**CONSTRUCCIÓN DE LA PLANTA DE GRANOS Y CEREALES, UBICADA EN EL  
CAMPUS DE LA UNIVERSIDAD NACIONAL DE AGRICULTURA, CATACAMAS,  
OLANCHO.**

**LICITACIÓN PÚBLICA NACIONAL  
Nº LPN-02-OBRA-UNA-PINPROS-2019**

**RESPUESTAS Y ACLARACIONES No. 2**

### INSTALACIÓN CIELO TABLILLAS DE PVC

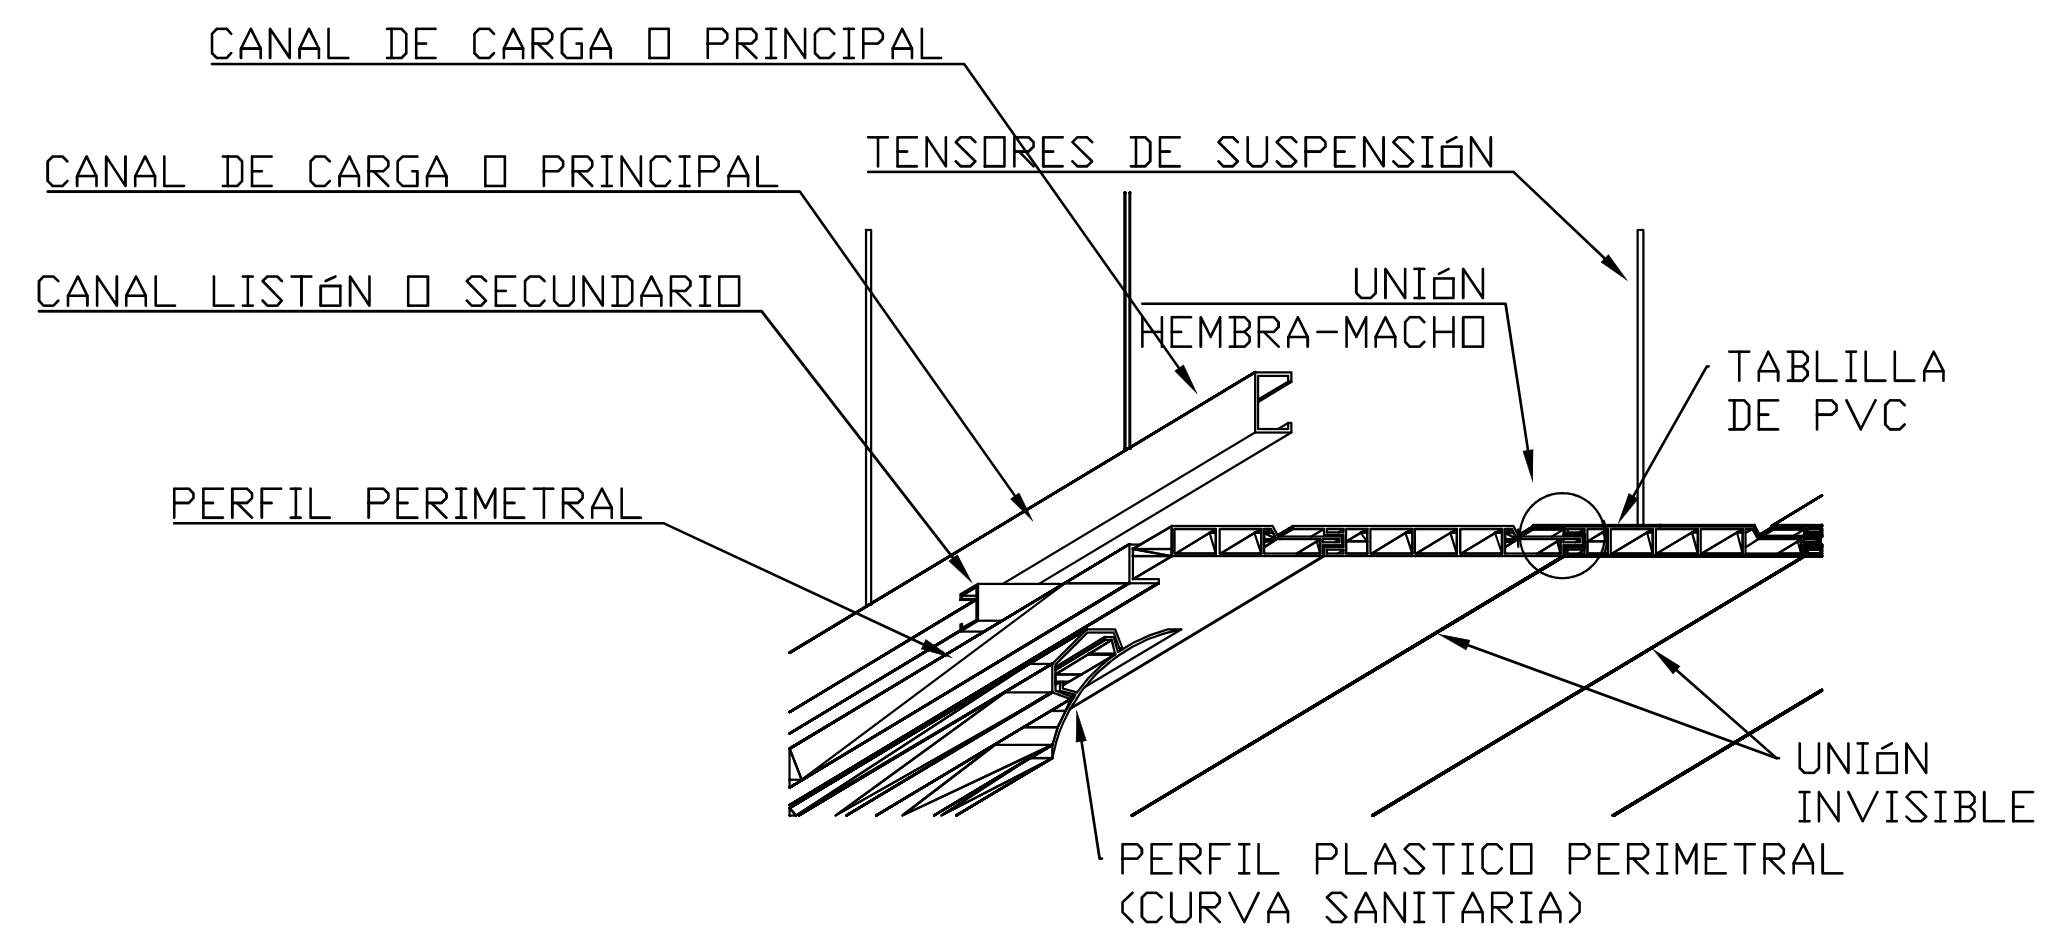
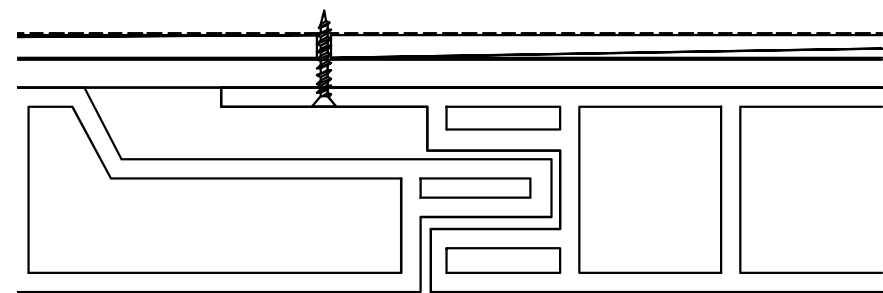
<b>No.</b>	<b>CONSULTA</b>	<b>RESPUESTA</b>
1	Favor aclarar a que ítem pertenece el detalle P-03, ubicado en el plano EV100, ya que en el cuadro de cantidades no se debe reflejado.	R// Se refiere al ítem 3.2 "Pedestal P-03 de (0.15x0.60) m; concreto 210 kg/cm <sup>2</sup> . Ref. 8#3 y #2@15 cm."
2	Favor aclarar en qué ítem está considerando el mesanine de ES100, porque hace referencia a gradas metálicas y no hay ítem con esa actividad.	R// Estas obras se desarrollarán a futuro por parte de la Universidad, por lo tanto no se consideran para este contrato. (Respuesta relacionada: No.8 de este documento)
3	En el plano A103 aparecen un rótulo con el nombre de planta, pero no hay especificaciones ni ningún ítem que haga referencia.	R// No se considera la actividad de rótulo del edificio para este contrato.
4	Favor proporcionar foto del cielo de PVC que se debe proporcionar.	R// Se adjunta imagen de cielo de tablillas de PVC instalado. Ver especificaciones de cielo falso en las Bases de Licitación: Sección VII Especificaciones y Condiciones de Cumplimiento: numeral 14 Techos: Inciso 14.4 "Cielo Falso de Tablillas de PVC" (páginas 155-156). También ver detalle en Anexo 1 a este documento de Aclaratoria.

1. LA SUSPENSIÓN SERÁ A BASE DE PERFILES METÁLICOS GALVANIZADOS DE USO INDUSTRIAL SIMILAR AL USADO COLOCACIÓN DE TABLAYESO.
2. LA ARMADURA SE SUSPENDERÁ POR MEDIO DE TENSORES METÁLICOS VERTICALES Y DIAGONALES, YA SEA BARRAS O CANAL METÁLICO, QUE GARANTICEN UNA ALTA RESISTENCIA ANTE MOVIMIENTOS, SE COLOCARAN DE FORMA ALTERNADA. SE DEBEN DEJAR LOS ESPACIOS INDICADOS PARA PASO DE INSTALACIONES.
3. LAS TABLILLAS SERÁN DE PVC RÍGIDO CON SISTEMA RETICULAR O ALVEOLAR, CON JUNTA INVISIBLE, CON CUALIDADES DE AISLAMIENTO TERMO-ACUSTICO, QUE NO PROPAGUEN LA LLAMA, LAVABLES, IMPERMEABLES.
4. DENTRO DE LA INSTALACIÓN SE DEBEN CONSIDERAR LOS PERFILES DE PVC PARA ANCLAJE DE TABLILLAS DE EXTREMOS Y LOS PERFILES DE REMATE PERIMETRAL (CURVAS SANITARIAS)

5. COLOR DE LAS TABLILLAS Y PERFILES DE PVC SERÁ BLANCO A MENOS QUE LA SUPERVISIÓN APRUEBE OTRO TONO CLARO.
6. PREVIO A LA ADQUISICIÓN DE MATERIALES, EL CONTRATISTA PRESENTARÁ A LA SUPERVISIÓN EL CERTIFICADO DE FABRICANTE DE LAS TABLILLAS DE PVC EN DONDE SE VERIFIQUE QUE CUMPLE CON LAS ESPECIFICACIONES SOLICITADAS. ADEMÁS PRESENTARÁ MUESTRAS DE LAS TABLILLAS Y ACCESORIOS DE INSTALACIÓN PARA SU APROBACIÓN.
7. EL CIELO SE COLOCARÁ POR PERSONAL CON EXPERIENCIA EN ESTE TIPO DE INSTALACIONES, EL CONTRATISTA GARANTIZARÁ QUE EL SISTEMA COMPLETO TENGA LA RESISTENCIA ADECUADA ANTE LA PRESENCIA DE MOVIMIENTOS, POR LO QUE SEGUIRÁ LAS RECOMENDACIONES DEL FABRICANTE.
